大飯発電所保安規定審査資料	R4
提出年月日	2020年6月16日

大飯発電所原子炉施設保安規定変更認可申請書  
審査資料

関西電力株式会社

(1) 組織改正に伴う職務内容の変更

別図1 (2/5)

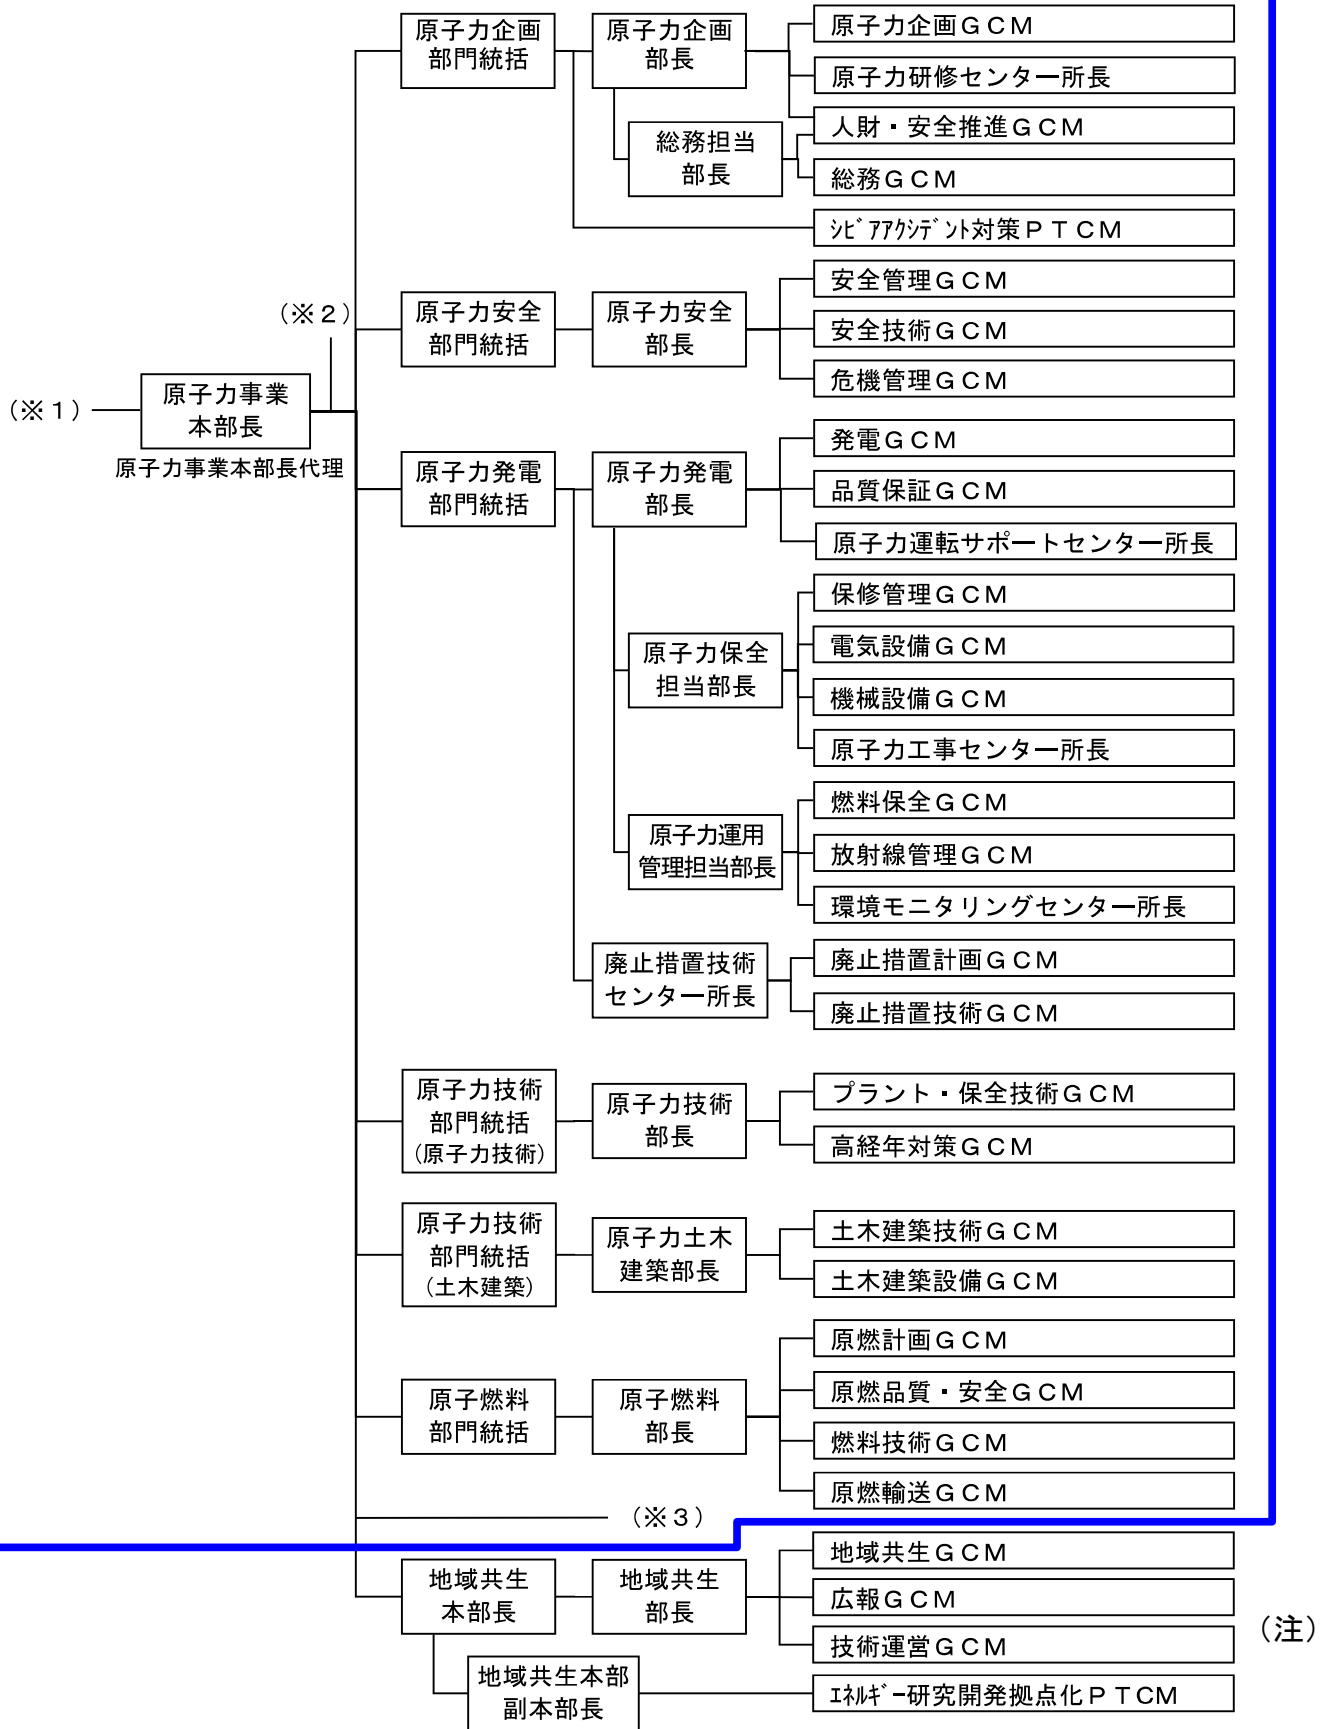
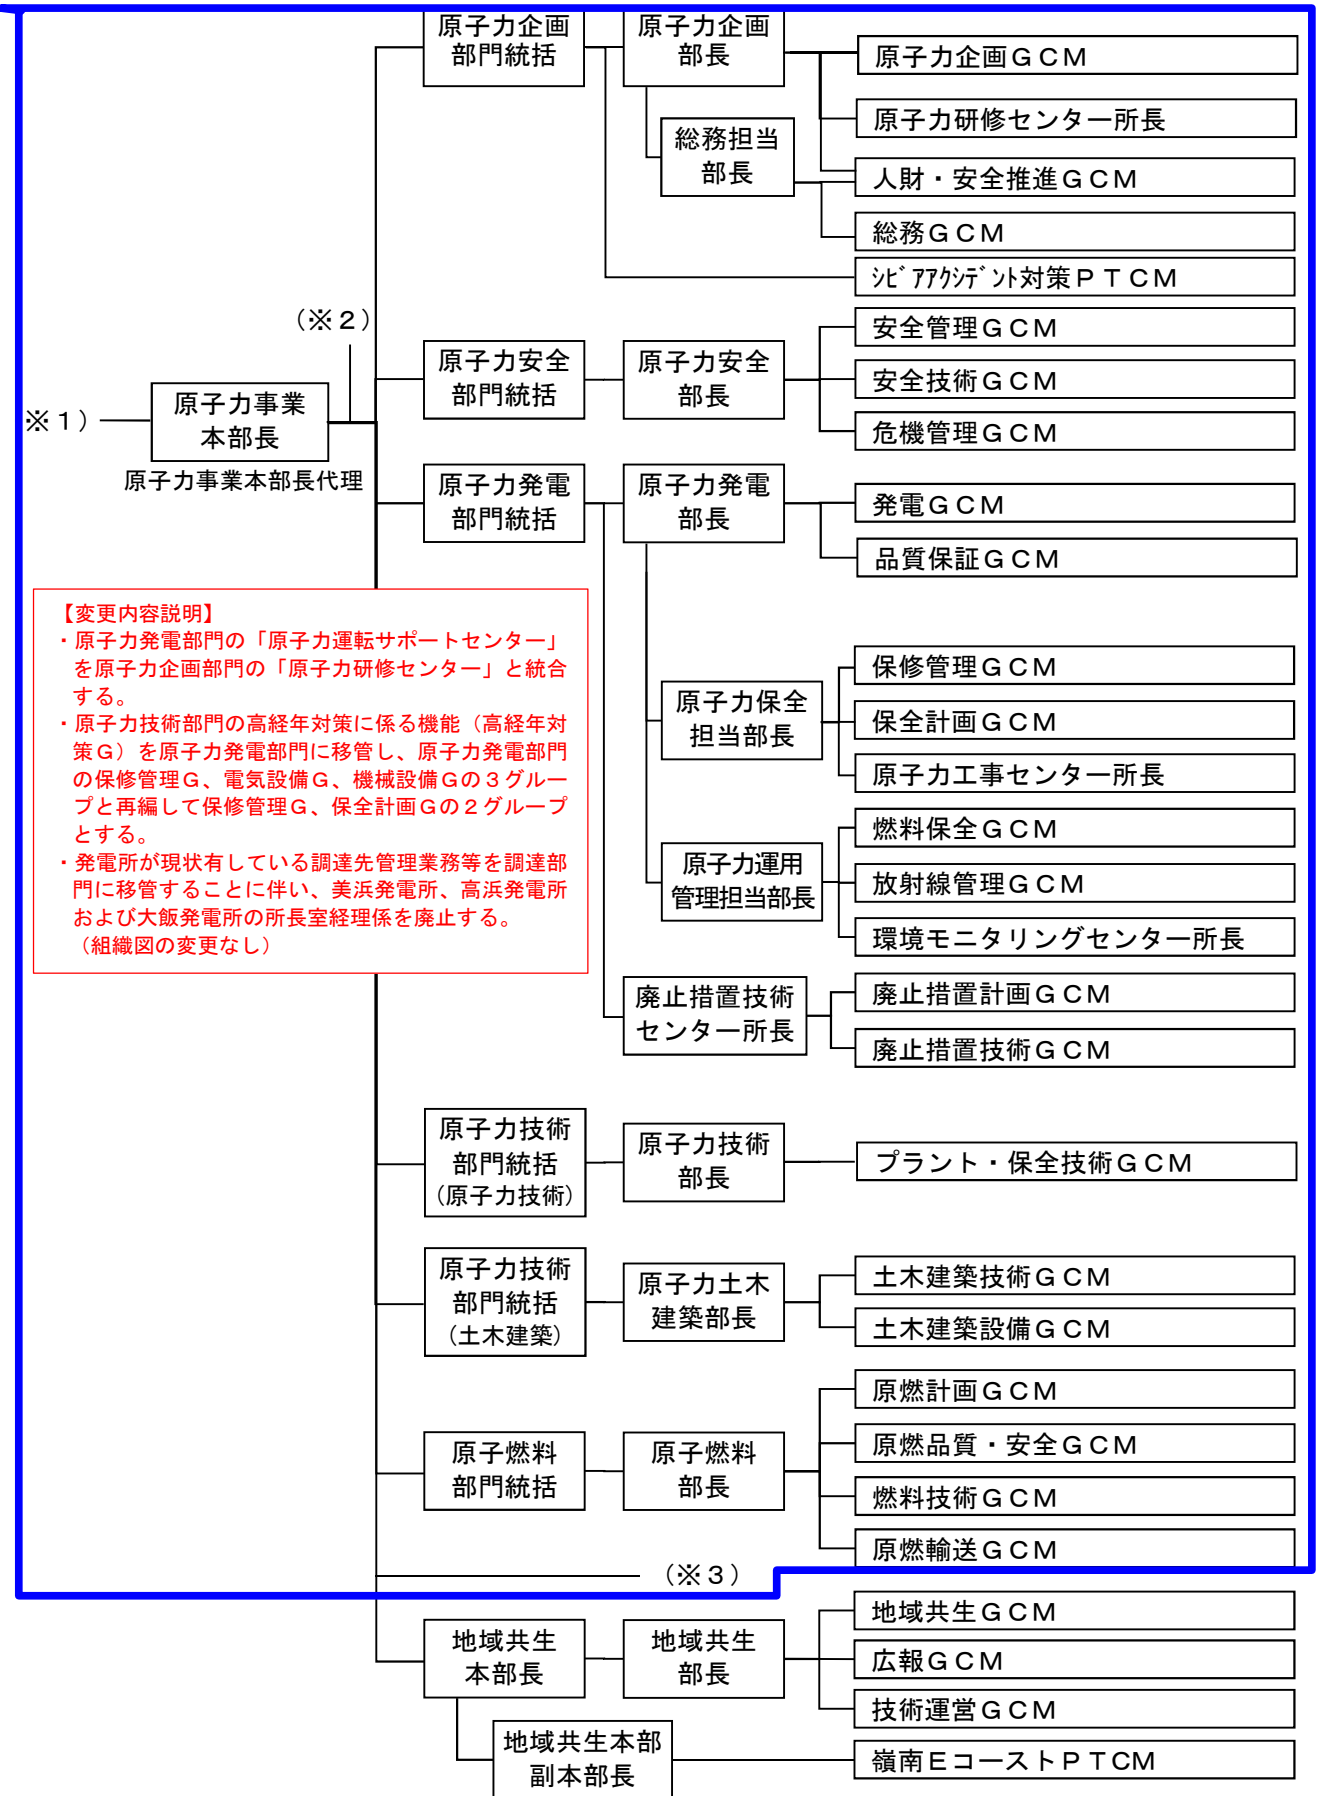
(変更前)
